Advokatfirma
FELLAND

Kommentarer etter befaring 2. og 3. september 2025. NVE sin ref: 202320330 (bygging av fem nye kraftverk mv.) og NVE sin ref: 201913014 (revisjon av konsesjon for Røldal-Suldalvassdragene)

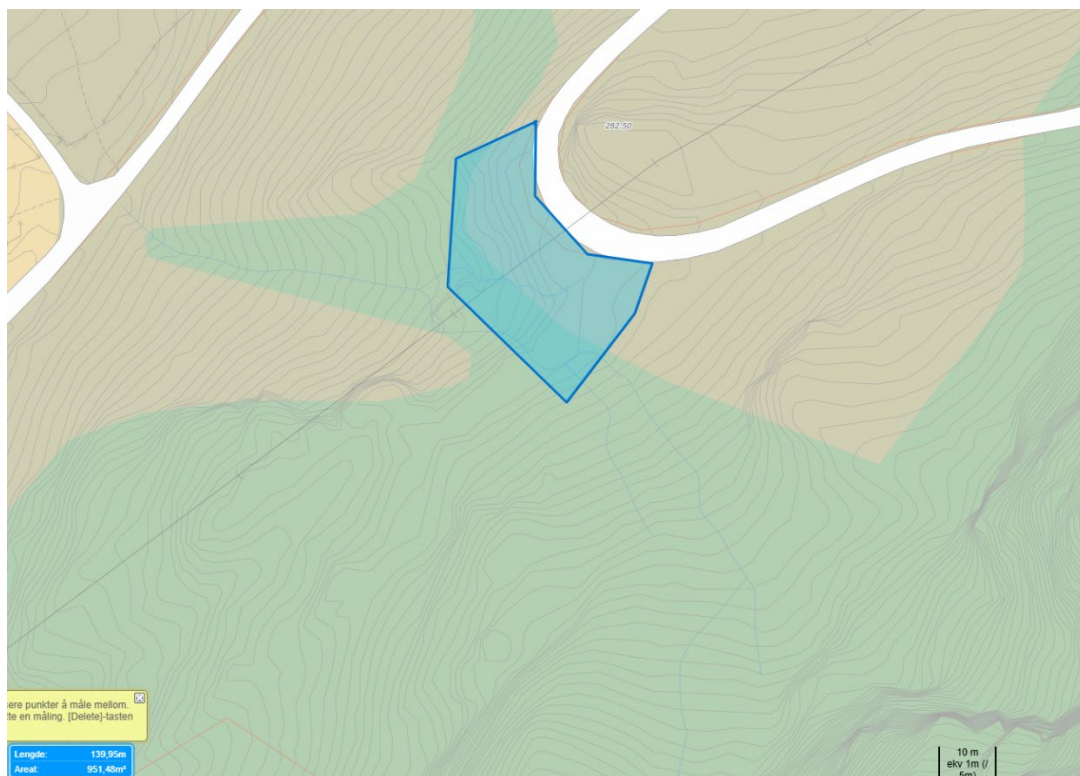
Grunneier er bekymret for at han i anleggsperioden må avvikle saueholdet. Han er også bekymret for at sauene ikke vil gå gjennom tunellen dersom den blir bygd. Eksisterende veg må derfor etter bygging av tunell, fortsatt kunne brukes til drift av sau mv. I dag har grunneier sau på to «ulike området». Når sommeren kommer, driver grunneier dyra opp forbi ferist og til fjels. Dyra pleier å samle seg ved Havrevatn og støylen til grunneier.

De røde strekene viser grunneier sin drifteveg til fjells, som det er viktig ikke blir ødelagt ved tunellpåkugg.

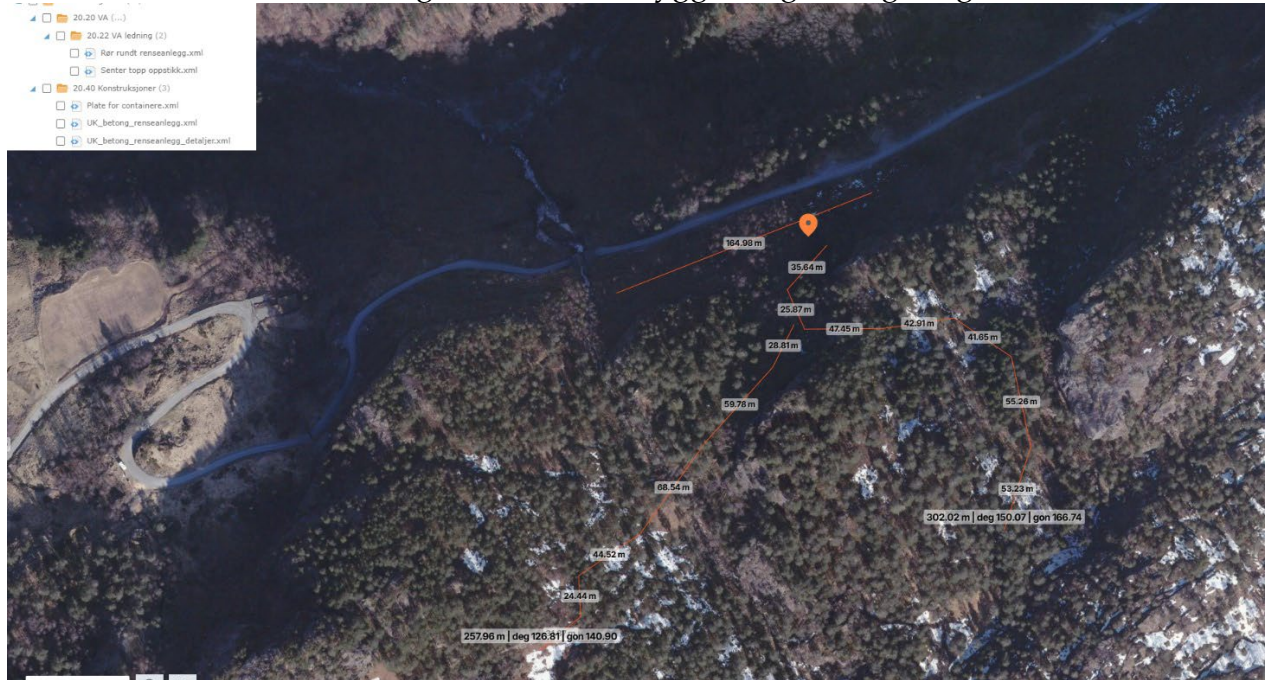
Området som er markert med blått er ca. 3,2 dekar. Høydeforskjellene er 237 moh til 244 moh. Det gir 7 meter fylling på ca. 3 dekar. Dette området vil kunne ta ca. 10-12 000 m³ etter grunneiers beregninger, og opparbeides som dyrket mark.

Området i svingen over på kartet bruker grunneier alt til vedplass mv. Grunneier oppfatter at det er bedre bruk av masser å utvide dette arealet, enn å fylle lengre mot vest innover i dalen, slik RSK har foreslått. Arealet vil være godt egnet for redskapsbygg, vedplass mv.
